## COMUNE DI RAVEO

### VARIANTE DI RECEPIMENTO PER IL COMUNE DI RAVEO del PIANO STRALCIO PER L'ASSETTO IDROGEOLOGICO DEI BACINI IDROGRAFICI DEI FIUMI ISONZO, TAGLIAMENTO, PIAVE, BRENTA- BACCHIGLIONE (PAI)

## Relazione illustrativa ed elaborati grafici 2018

## Modifiche di dettaglio Esemon di Sopra: n. 19, 20 e 21

### AREA 19 - zona PARCO:

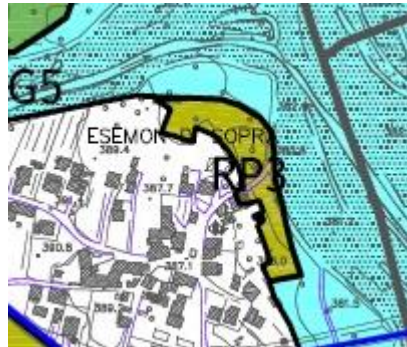
recepimento della zona fluviale PAI e corrispondente riconoscimento della zona agricola esistente al posto di zona di interesse idraulico: variazione da zona RG5 a zona di Parco RP3 "Riserva di parco in ambiti di spazi aperti agricoli" - 6942 mq.

### AREA 20 - zona PARCO:

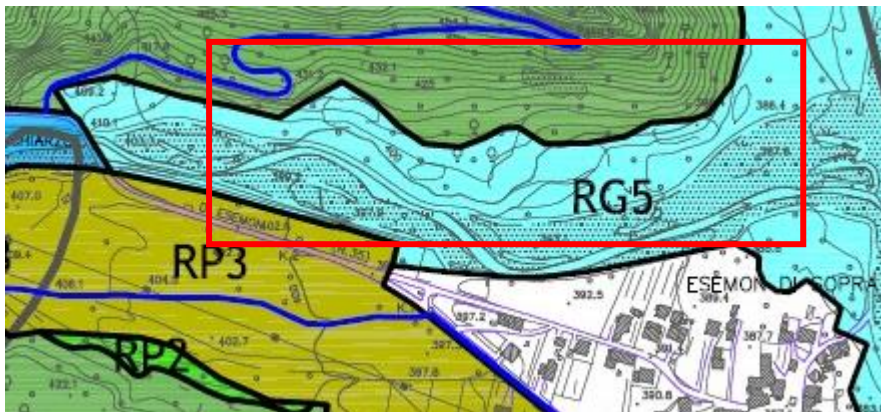
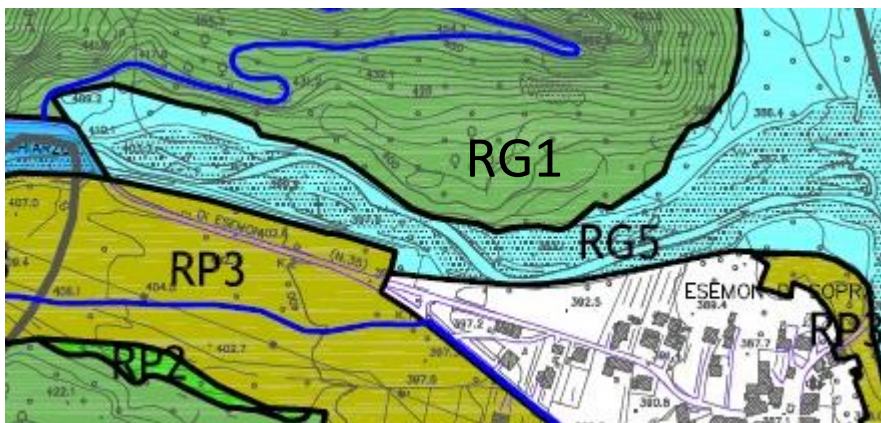
recepimento della zona fluviale PAI e corrispondente riconoscimento della zona boscata esistente al posto di zona di interesse idraulico: variazione da zona RG5 a zona di Parco RG1 "Area di riserva guidata entro ambiti boscati" - 2,05ha

**AREA 21 - zona PARCO:**

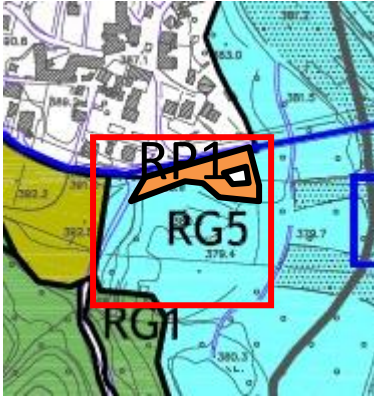
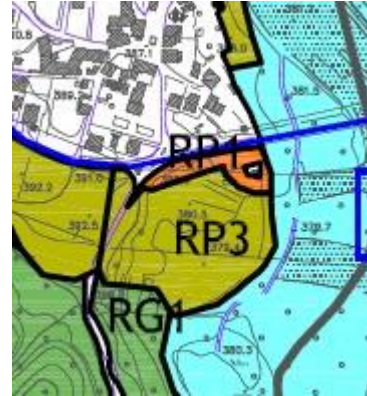
- recepimento della zona fluviale PAI e corrispondente riconoscimento della zona agricola esistente al posto di zona di interesse idraulico: variazione da zona RG5 a zona di Parco RP3 “Riserva di preparco in ambiti di spazi aperti agricoli” - 1,76 ha.
